## **„Rekonstrukce výpravní budovy v žst. Bílina“**

### **Vysvětlení, změny a doplnění zadávací dokumentace - Dodatek č. 2**

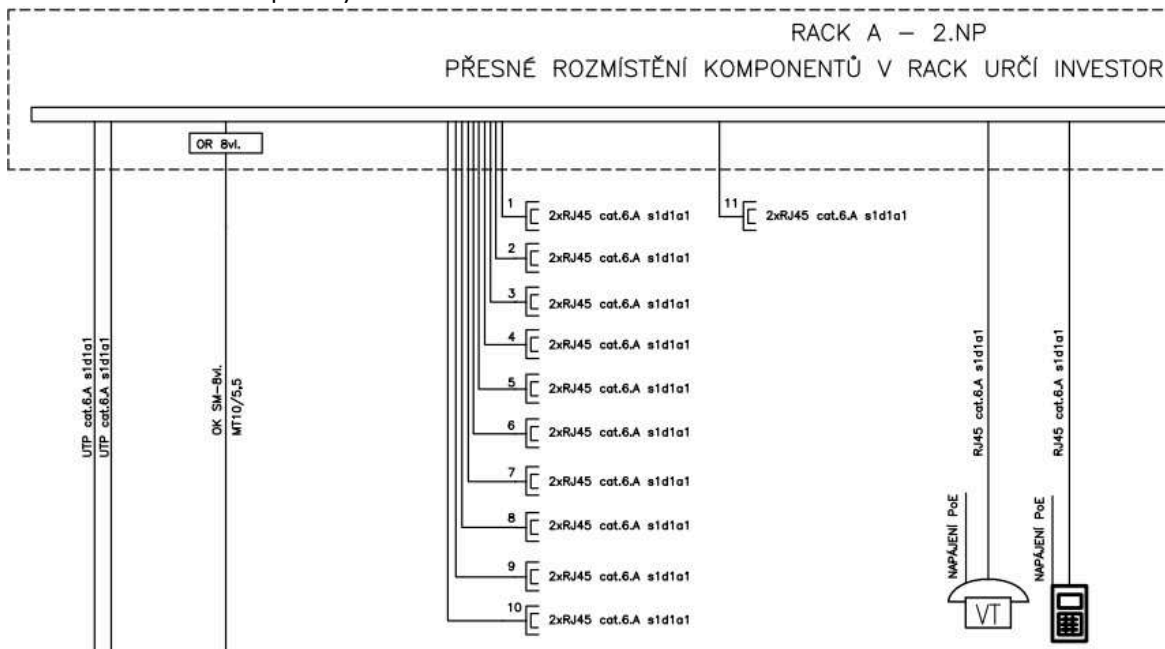
Dotazy k oddílu: PS 81-02-11 Místní kabelizace – Datové rozvody  
 Není jasná kategorizace strukturované kabeláže.

- Technická zpráva uvádí UTP CAT.6:

- Schéma slaboproudých rozvodů uvádí u všech racků CAT.6A s1d1a1

- Výkaz výměr uvádí CAT.6A s1d1a1:

Žádáme o vyjasnění kategorizace SK.

V Technické zprávě na str. 3, odst. 3.3 provedena oprava - za kat.6 dopsáno s1d1a1 – viz příloha „TZ – revize“. Platí soupis prací.

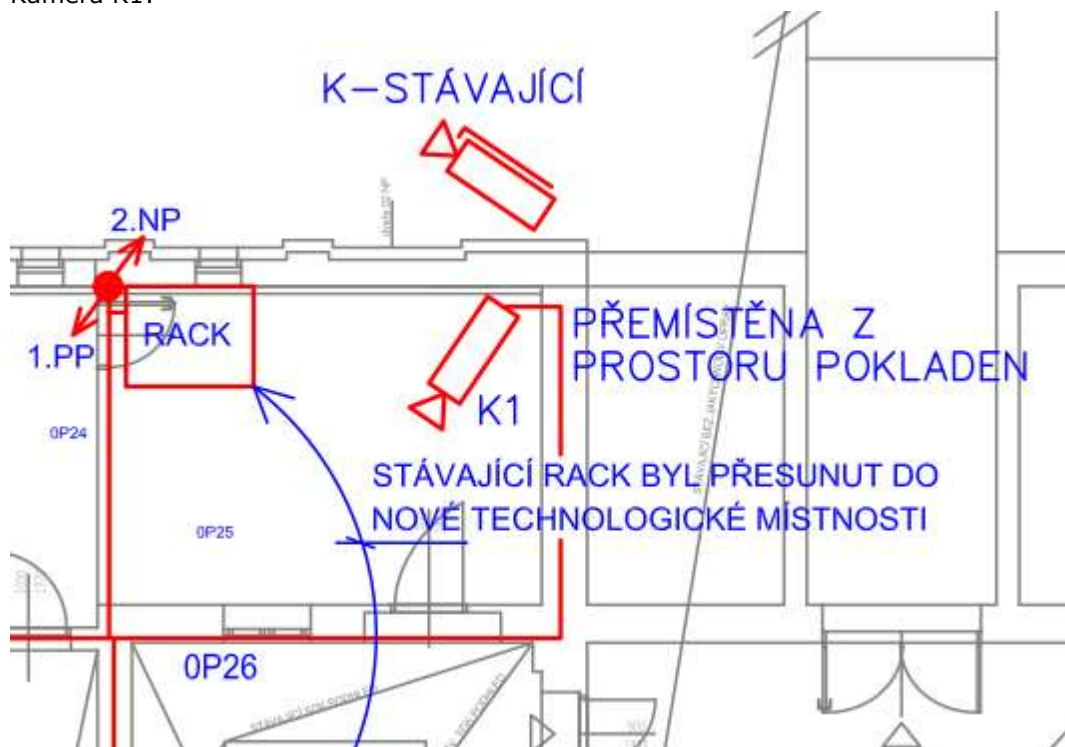
Kamera K1:

Kamera K1, která je ve schématu CCTV uvedena jako nová bude podle dispozice stávající?

V prostoru pokladen bude stávající kamera zrušena a stávající kamera bude umístěna v 0P25. Platí soupis prací.

2.NP:

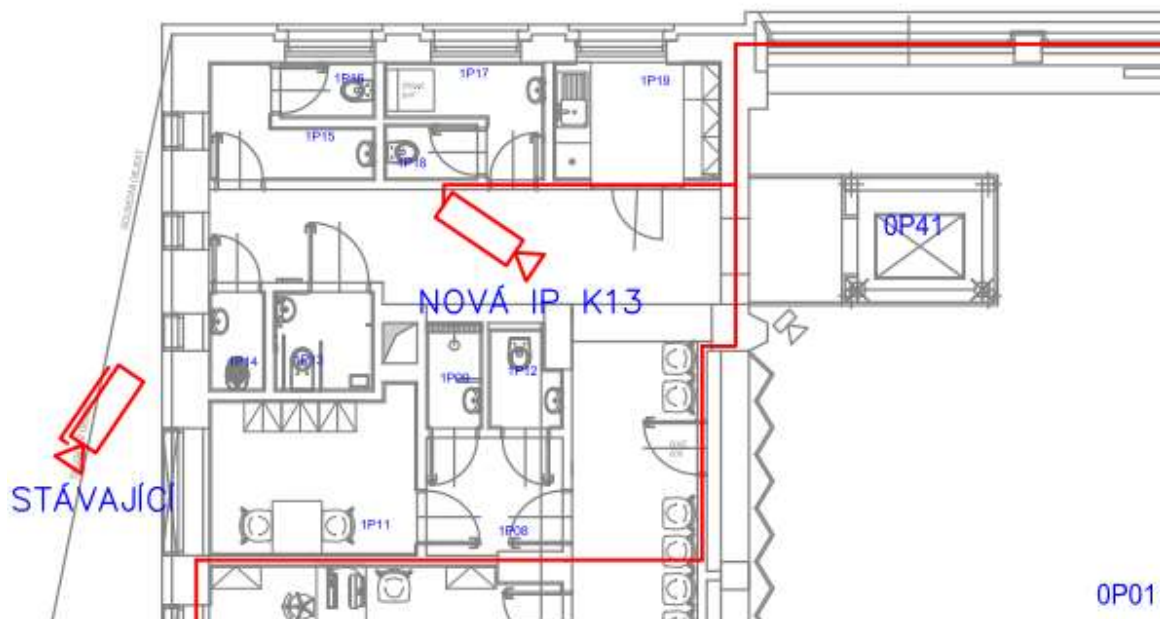
Kamera K13 je uvedena na dvou místech – na chodbě 2.NP a také na schodišti 3.NP:

Žádáme o vyjasnění nebo opravu.

Chybně uvedeno v předložené dokumentaci. V půdorysu 3.NP bylo opraveno – viz příloha „3.NP – revize“. Platí soupis prací.
